国网湖北省电力有限公司文件

鄂电司发展〔2020〕93号

国网湖北省电力有限公司 关于申宜宜城流水镇农光互补光伏发电项目 接入系统方案审查意见的函

申宜宜城流水镇农光互补光伏发电项目 接入系统示意图

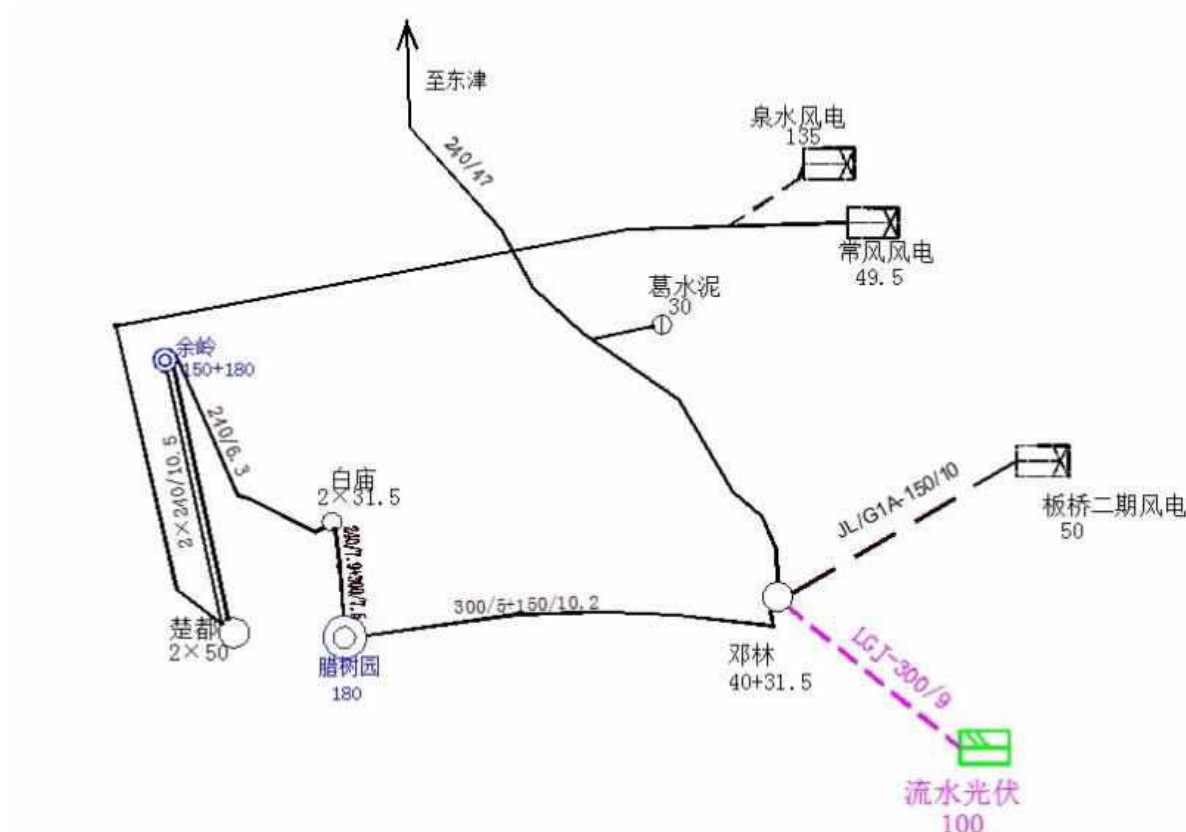
流水光伏以110千伏电压等级接入系统，以1回110千伏线路接至邓林110千伏变电站，线路长度约9公里，导线型号LGJ-300；邓林变扩建110千伏出线间隔1个。
